OGGETTO: PROGETTO DI FATTIBILITÀ TECNICA ED ECONOMICA relativo all'intervento di "Estensione della rete ciclabile cittadina: ambito centrale". Nota di risposta a conferenza dei servizi istruttoria comma 1, ai sensi dell'art. 14 della legge 241/1990 e ss. mm. ii. (Rif. PG/2021/924192 del 20/12/2021)

Premesso e sottolineato che, il livello di progettazione presentato riferisce ad uno studio di fattibilità e quindi molte delle scelte progettuali sono condizionate da un livello di informazioni consono a questa fase di studio, si procede con la presente a rispondere alle osservazioni pervenute dall'ufficio di viabilità e traffico del Comune di Napoli.

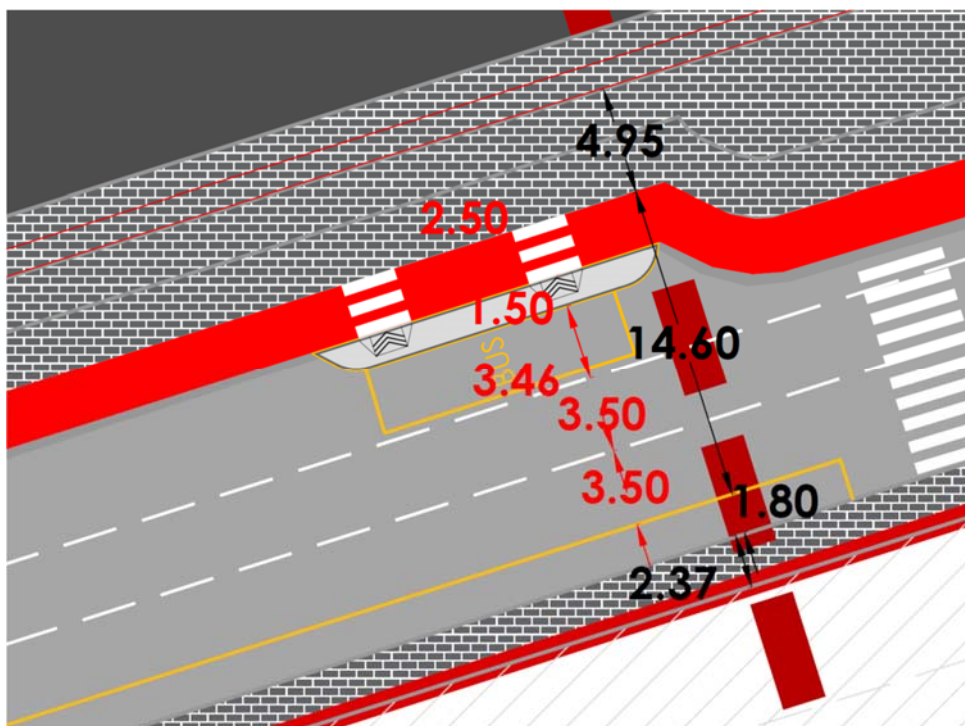
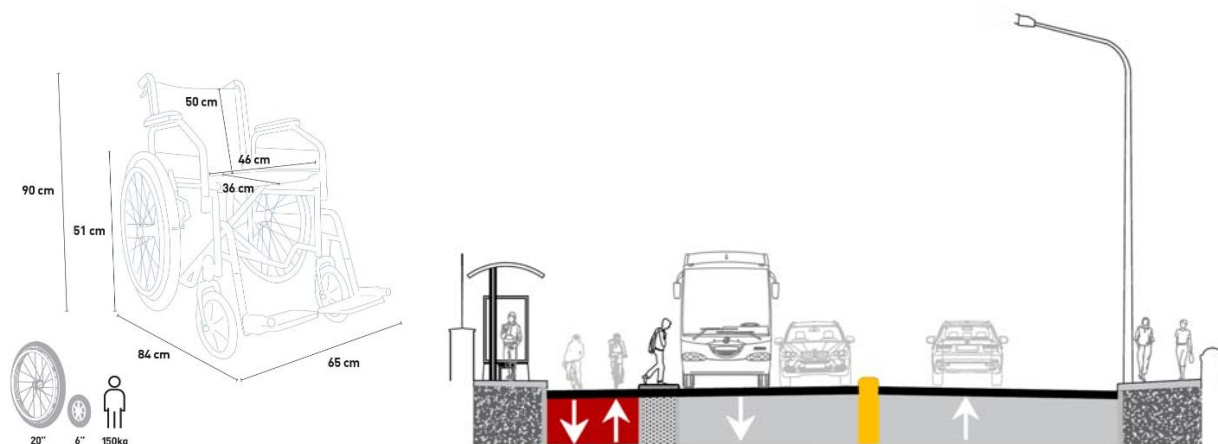
Inoltre, risulta poco chiaro come il progettista intenda ovviare ad alcune problematiche di sicurezza stradale, tra le quali quelle relative agli attraversamenti delle intersezioni stradali, semaforizzate e non, e alle fermate autofilotranviarie ed interazioni con le linee del servizio di trasporto pubblico. Nel primo caso, infatti, se nella didascalia della tavola dedicata (*cf. tavola V12*) viene riportato che *“La soluzione, come prescritto dal Codice della Strada, prevede la realizzazione di attraversamenti ciclabili opportunamente segnalati, parallelamente alla presenza degli attraversamenti pedonali”*, nella corrispondente figura sono rappresentati, invece, anche 2 attraversamenti ciclabili ortogonali a quelli pedonali. In maniera analoga, anche per quanto riguarda le interferenze con le fermate del TPL e la previsione progettuale di realizzare le stesse in contiguità con gli itinerari ciclabili e separate da questi ultimi da isole rialzate o salvagente, di larghezza molto probabilmente inadeguata, si ritiene necessaria un'analisi più approfondita, magari coinvolgendo il gestore del servizio anche per l'apposizione della segnaletica verticale, e, soprattutto, verificando ai fini della sicurezza stradale, l'opportunità di pervenire a restringimenti locali della carreggiata.

L'immagine a cui si fa riferimento contiene un refuso (2 attraversamenti pedonali sono stampati della stessa campitura del retino strada), ma allo stesso tempo è pertinente a quanto illustrato in didascalia e si riporta la configurazione in figura

Relativamente alla “probabile inadeguatezza” dell'ampiezza prevista per le isole di discesa/salita afferenti alle fermate di trasporto pubblico, si chiarisce che suddetta ampiezza è determinata innanzitutto in base alle esigenze di

abbattimento delle barriere architettoniche e quindi, sono dimensionate nel caso peggiore, al minimo compatibile con lo spazio necessario per ospitare una carrozzella. Nel caso di Piazza Museo ad esempio, l'isola è di 1,50 m, mentre nell'intersezione Via Miano-Via Capodimonte, per compatibilità con gli spazi della carreggiata, l'ampiezza dell'isola è di 1,10 m ma essa risulta lo stesso compatibile con le dimensioni di una carrozzella per disabili.

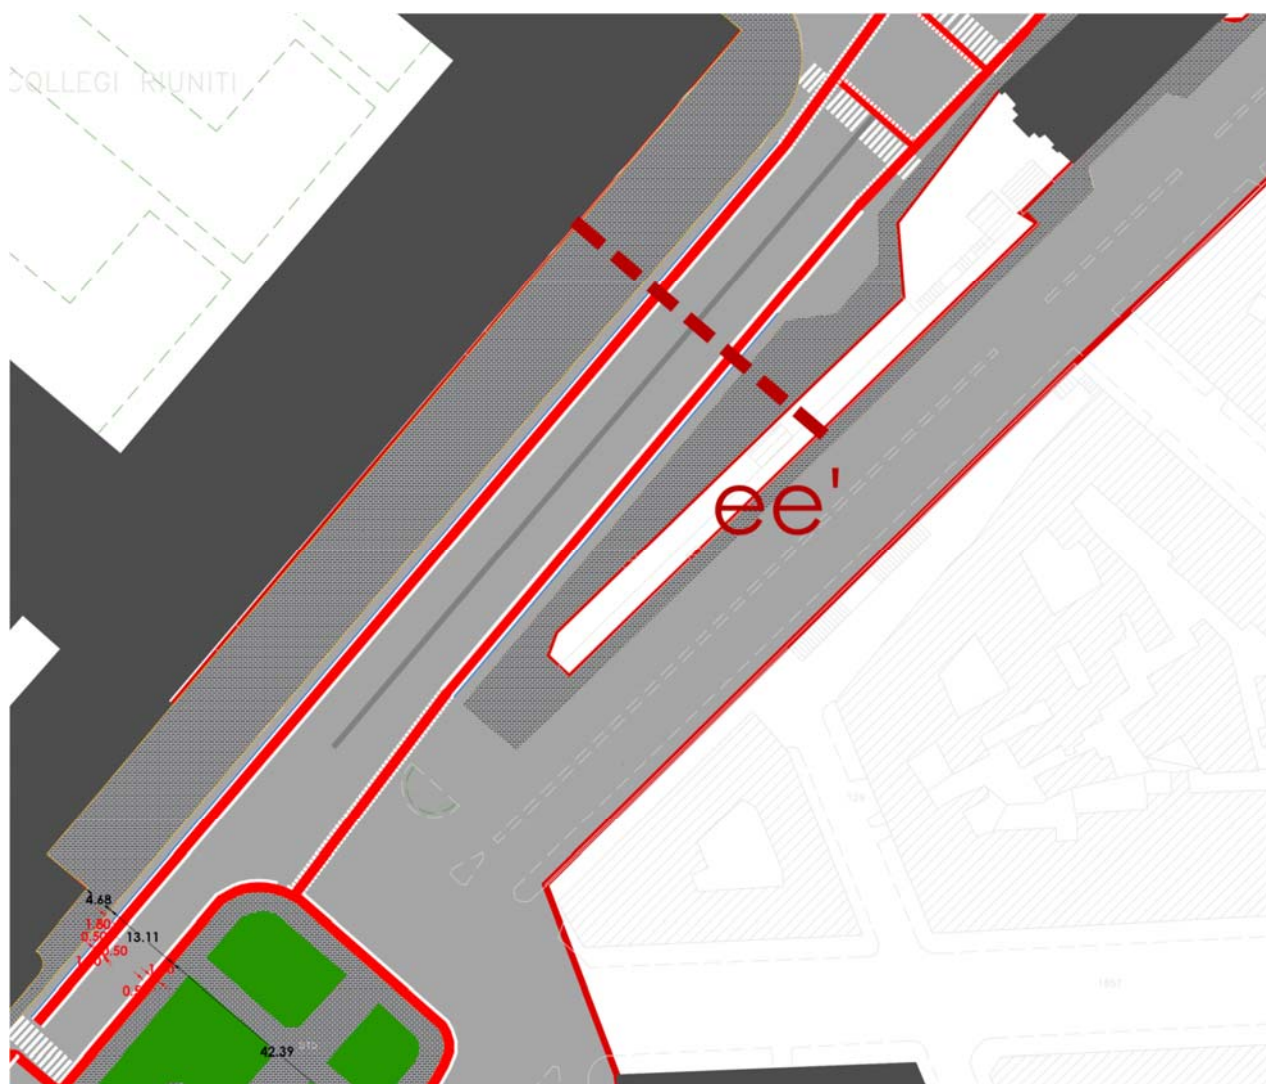
È il caso di rimarcare, altresì, che il previsto attraversamento di Piazza Carlo III in direzione via Gussone da parte della bikelane proveniente da via Foria, che si nota nel grafico in pianta, non sembra essere rispondente alla normativa vigente in quanto non è stato rappresentato il relativo attraversamento ciclabile, il quale, in ogni caso, per essere istituito con Ordinanza Dirigenziale dovrà essere supportato da idonee e approfondite verifiche sia viabilistiche che di sicurezza stradale sulla base delle normative vigenti di settore.

Allo stato attuale, comunque, il progetto in esame rappresenta in via Gussone un naturale proseguimento delle bikelane provenienti da piazza Carlo III. Tuttavia, esso non tiene conto, negli elaborati grafico-descrittivi, della presenza di aree di sosta libera e a pagamento e di aree di fermata dei mezzi del Trasporto pubblico di linea urbana ed extraurbana anche su gran parte del lato destro della carreggiata in direzione largo Caduti dei VV.F. (ad eccezione del tratto dove insiste l'edificio della Polizia stradale in cui vige il divieto di sosta).

Tutti gli attraversamenti sono stati progettati secondo la norma, purtroppo per errori di grafica a video, non sono ben rappresentati come è possibile vedere dalle figure riportate a seguire.
